Windpark Quellendorf I

Vorhabensträger:
Windpark Quellendorf Eins GmbH & Co. KG
 Schweizer Str. 3.a; 01069 Dresden

Abb. 4: Visualisierungspunkt 9 mit Beschreibung sichtbarer Elemente (vollständige Visualisierung in Originalgröße vgl. Antragsunterlagen UVP Bericht Anhang 6 FP09)

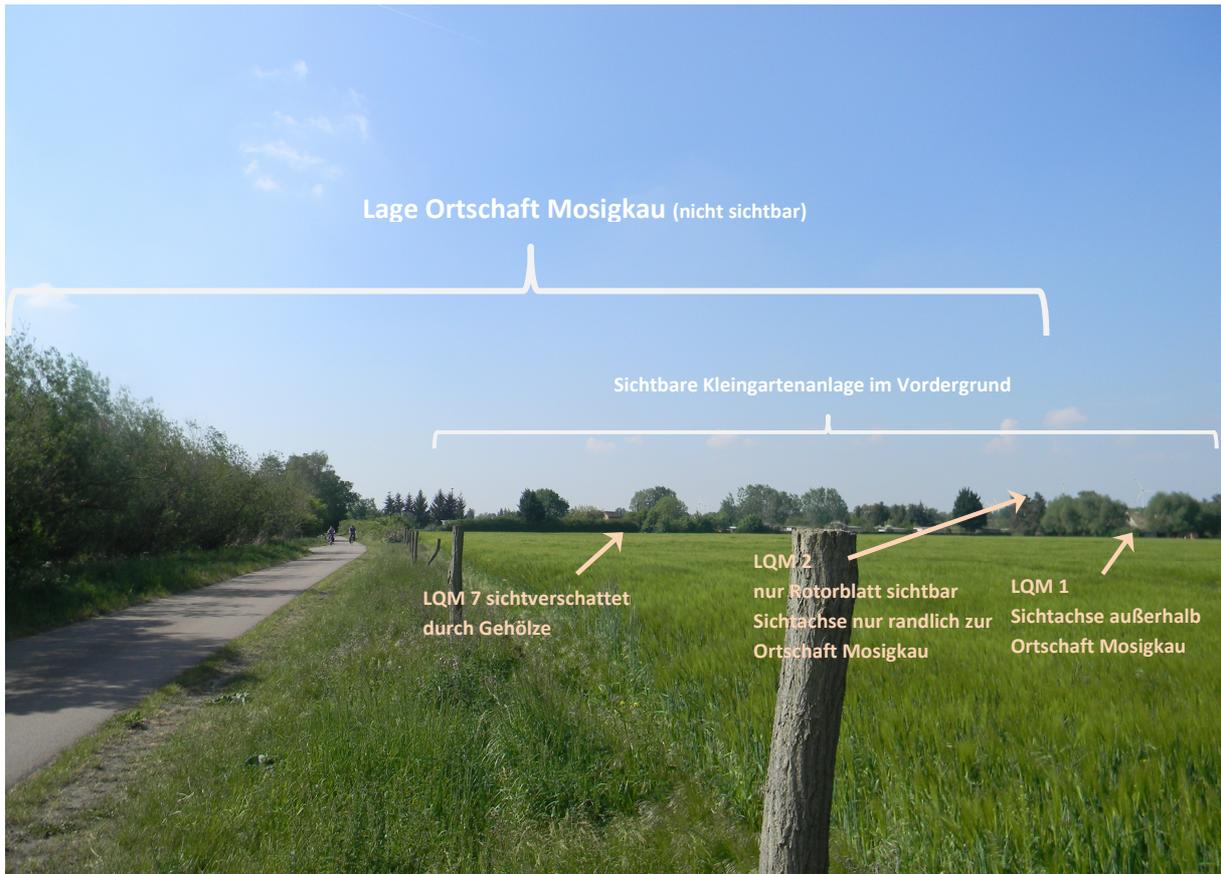
„Visualisierungspunkt 9 vom Standort nördlich der zeigt ebenfalls die erheblich dominante Wirkung der beiden neuen Anlagen LQM 1 und 2 über der Horizontlinie. Bereits die bestehenden Anlagen, als technische Elemente deutlich sichtbar, führen zu einer erheblichen Veränderung in der Ortsansicht, übersteigen aber aus dieser Perspektive die Höhe der herausragenden Solitärbäume in der Silhouettenwirkung nicht.

Die beantragten, gegenüber den Bestandsanlagen ca. 100 m höheren Anlagen LQM 1 und LQM 2 übersteigen diese Horizontlinie deutlich und führen zu einer erheblich höheren Beeinträchtigung des Gesamterscheinungsbildes des Landschaftsraumes und der Silhouettenwirkung des Ortes Mosigkau aus Richtung Norden.“

Von Visualisierungspunkt 9 betragen die Entfernungen zu den beantragten WEA 4.529m (LQM 1), 5.105m (LQM 2) bzw. 6.390m (LQM 7). Die Ortschaft Mosigkau befindet sich innerhalb dieses Landschaftsausschnittes im östlichen Bereich (linker Bildbereich) links von den Sichtachsen zu den geplanten WEA LQM01 und LQM02 in Richtung der geplanten WEA LQM07 (vgl. Abb. 4).

Durch die vorgelagerten Gehölze und Solitärbäume ist keine Silhouette des Ortes Mosigkau erkennbar. Markante ortsbildprägende Gebäude sind in diesem Landschaftsausschnitt nicht sichtbar. Die geplante Anlage LQM07 wird von den vorgelagerten Gehölzen ebenfalls vollständig sichtverschattet. Von der beantragten Anlage WEA LQM02 ist der komplette Turm sowie die Gondel sichtverschattet. Lediglich die Rotorblätter sind wahrnehmbar.

In den Sichtachsen zu LQM01 und LQM02 befinden sich hauptsächlich Kleingartenanlagen, welche im vorderen Bildausschnitt erkennbar sind. Der Behauptung die „...Anlagen LQM01 und LQM02 ... führen zu einer erheblichen Beeinträchtigung des Gesamterscheinungsbildes des Landschaftsraumes und der Silhouettenwirkung des Ortes Mosigkau aus Richtung Norden ...“ ist damit nicht zutreffend. Die Ortschaft Mosigkau wird in der Sichtachse zu LQM01 nur randlich angeschnitten (Sichtachse verläuft über Bahnhof Mosigkau – im Bildausschnitt sichtverschattet). Innerhalb der Sichtachse zu LQM02 befinden sich ausschließlich Kleingartenanlagen und **keine** Bereiche der Ortschaft Mosigkau.

Zusammenfassend kann gesagt werden, dass sich die Ortschaft Mosigkau nicht im Blickfeld der WEA LQM1 und LQM2 befindet, LQM7 vollständig sichtverschattet ist und die Dorfsilhouette durch eine Kleingartenanlage und Gehölze selbst nicht erkennbar ist. Eine technisch dominante Wirkung und eine erheblichen Beeinträchtigung des Landschaftsraumes um die Dorfsilhouette Mosigkau **kann** daher **ausgeschlossen werden**.

Abb. 5: Lage der Fotopunkte Gartenreich Dessau-Wörlitz

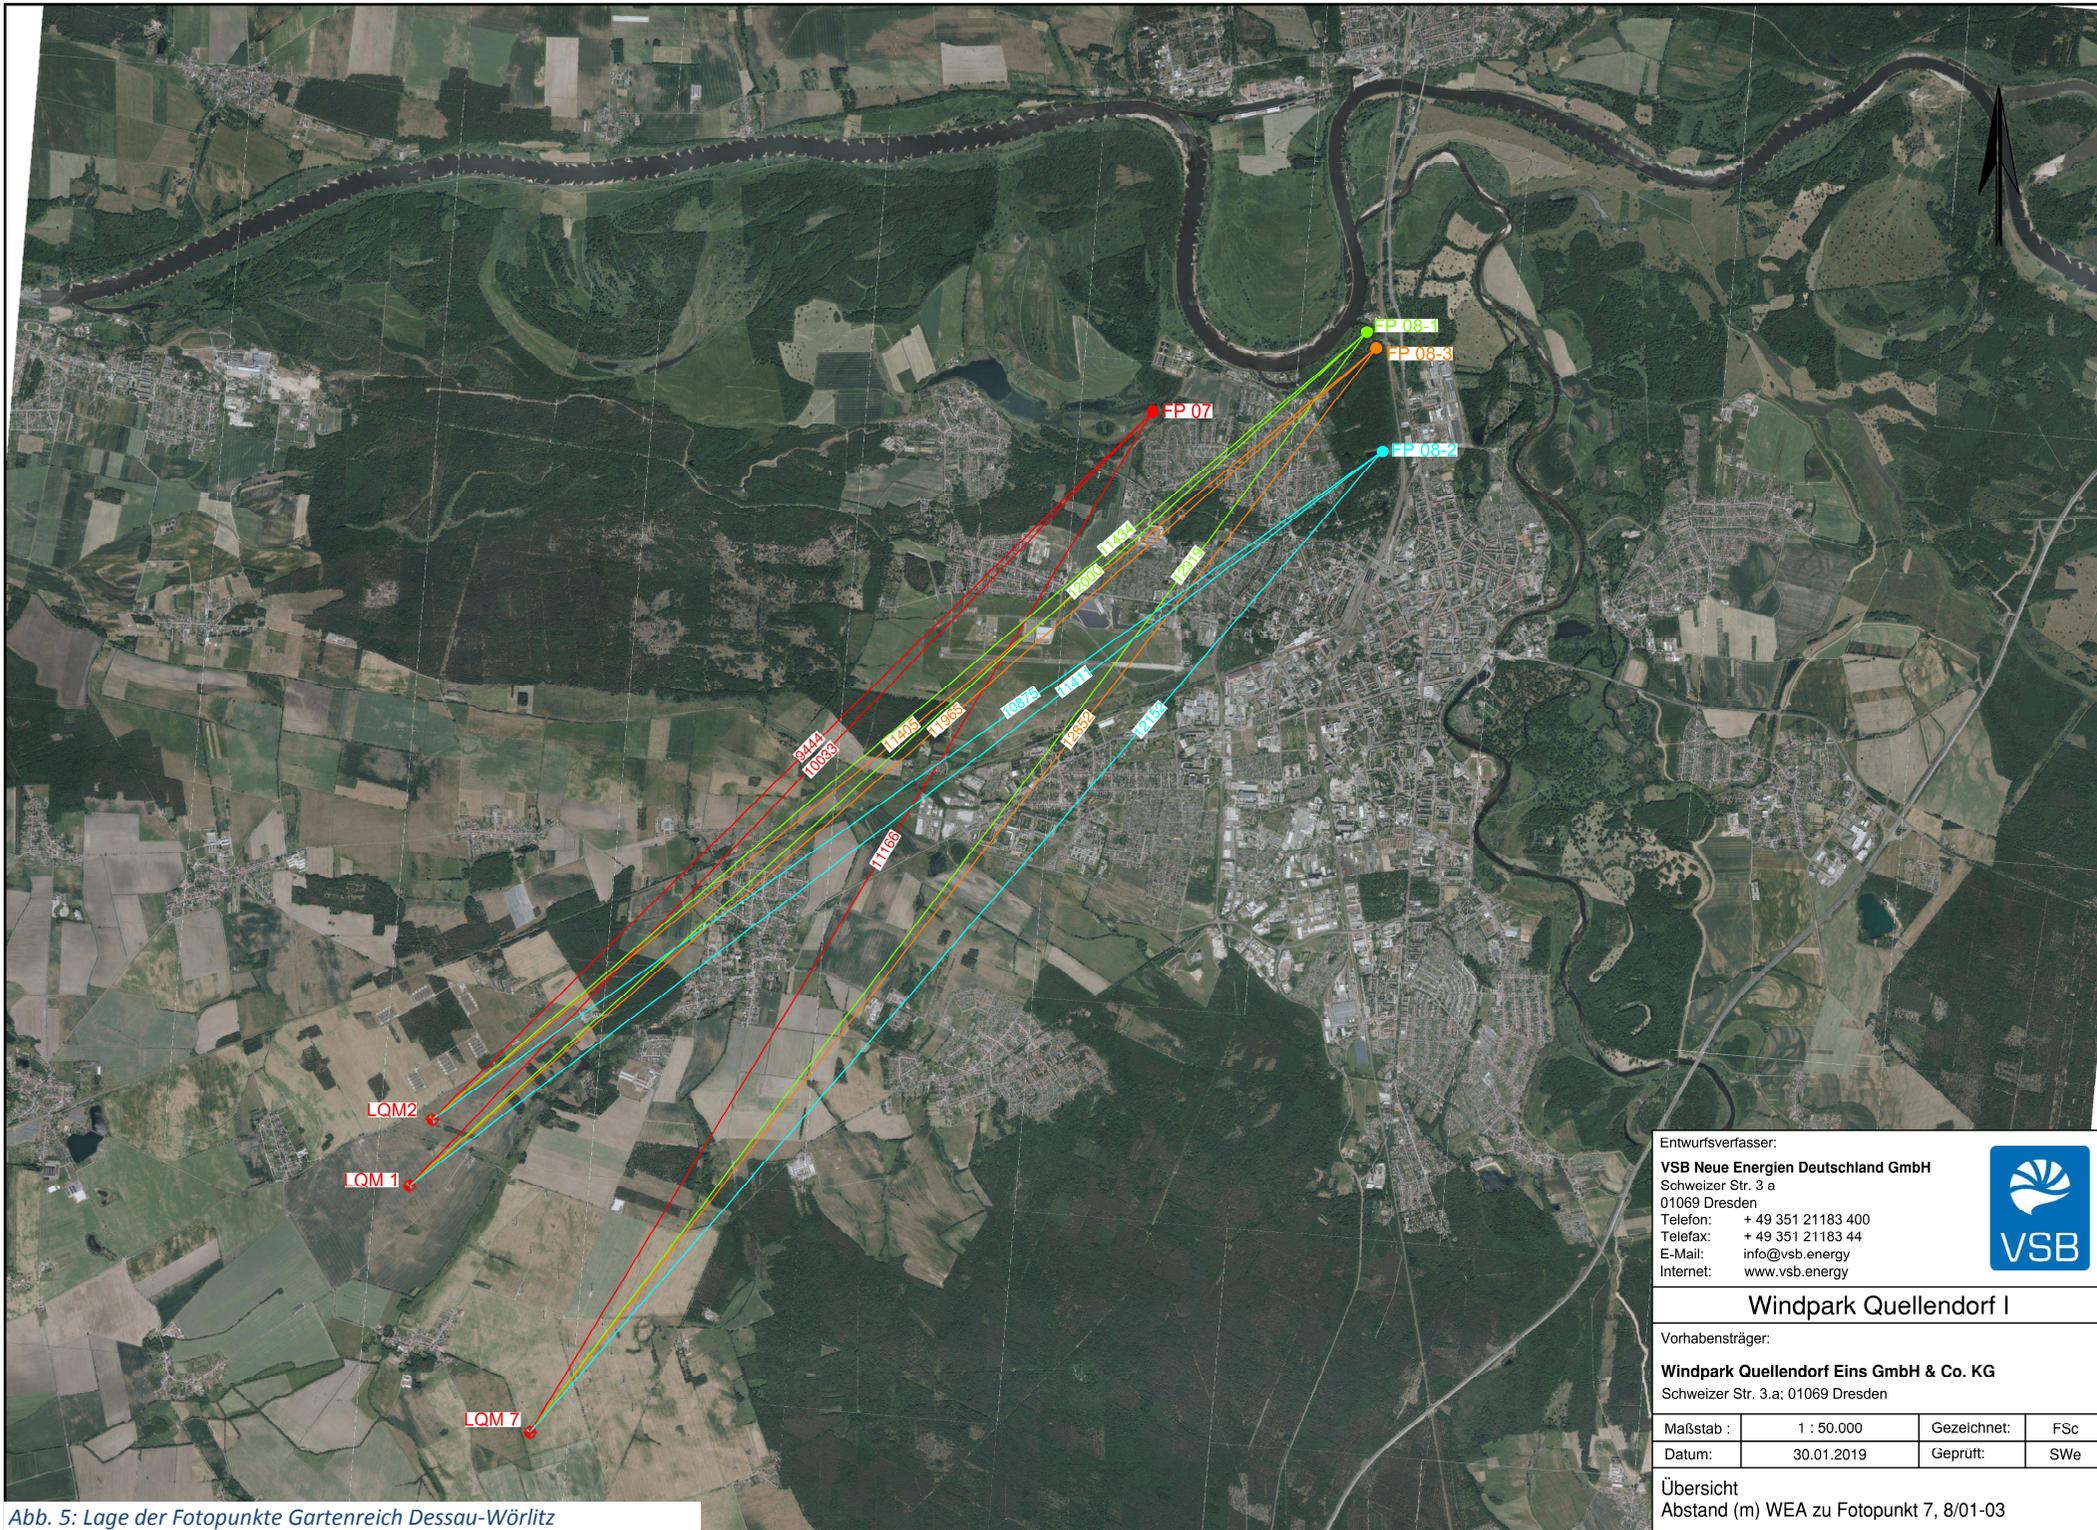
„Anzuzweifeln ist weiterhin die Wahl der Größe des Untersuchungsgebietes bezogen auf die Schutzgüter. Wie im Kapitel 2.1 auf Seite 5 des UVP-Berichts nachzulesen ist, umfasst das Untersuchungsgebiet einen Radius von 1000 m um den jeweiligen Anlagenstandort. Die Aspekte der Fernwirkungen und des Landschaftsbildes, insbesondere wegen der größeren Höhe der WEA, sowie auch der Umgang mit dem Thema des UNESCO-Weltkulturerbes „Gartenreich Dessau-Wörlitz“ werden nach unserer Auffassung insgesamt nicht ausreichend bis gar nicht berücksichtigt.“

Im UVP-Bericht S. 7 wird darauf hingewiesen: *„Das Untersuchungsgebiet für die Schutzgüter Boden, Wasser, Klima/Luft, Pflanzen sowie sonstige Kultur- und Sachgüter umfassen 1.000 m um die geplanten Anlagenstandorte. Die Betrachtungen des Schutzgut Kultur- und sonstige Sachgüter wird zusätzlich auf herausragenden und bedeutenden Kulturdenkmälern in der weiteren Umgebung ausgedehnt.“*

Dies wird noch einmal auf S.62 genauer spezifiziert: *„Da WEA unter bestimmten Bedingungen weiträumig sichtbar sein können, erfolgt zusätzlich eine Betrachtung der Raumwirkung auf Kulturgüter bzw. Kulturdenkmäler in einem erweiterten Untersuchungsraum. **Hierbei ist insbesondere das Gartenreich Dessau-Wörlitz mit Schloss und Parkanlage Mosigkau in seiner Bedeutung als Kulturdenkmal und UNESCO Weltkulturerbe zu betrachten.**“*

Es wurde demnach nicht, wie hier dargestellt, nur ein Radius von 1.000 m betrachtet, sondern eben angesprochenen Aspekte der Fernwirkung und des Landschaftsbildes einer intensiven Prüfung unterzogen. Anhand umfangreicher Visualisierungen in Entfernungen bis zu > 12.900 m (vgl. zu den geplanten Anlagen von bedeutenden Standorten des Gartenreich Dessau-Wörlitz (vgl. Abb. 5) Fotopunkte 07, 08-1, 08-2, 08-3) und Schloss und Parkanlage Mosigkau (vgl. Fotopunkte 02-1, 02-2, 02-3, 02-4, 02-5, 02-6, 02-7) konnte dargestellt werden, dass die visuelle Wahrnehmbarkeit sehr **gering ist** und eine Sichtbarkeit in **vielen Fällen überhaupt nicht gegeben** ist.
